放射能濃度確認対象物の範囲について

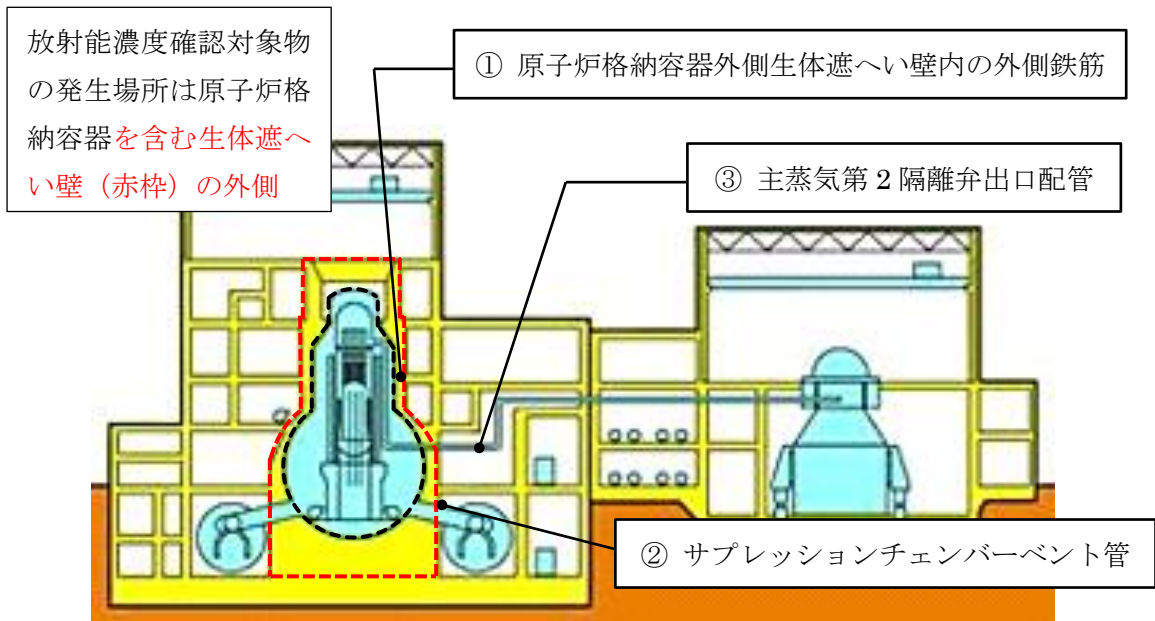
No.	Page	質問・コメント等
22	本文 P6 (汚染の 状況)	直接線による放射化汚染の説明において「放射能濃度確認対象物は全て原子炉格納容器の外側にあるため」と記載されているが、どのような範囲を示しているか図で説明すること。

放射能濃度確認対象物の発生場所は、次の図の赤枠に示す領域（原子炉格納容器を含む外側の生体遮へい壁）の外側である。

また、本回答書の内容は認可申請書に反映する。
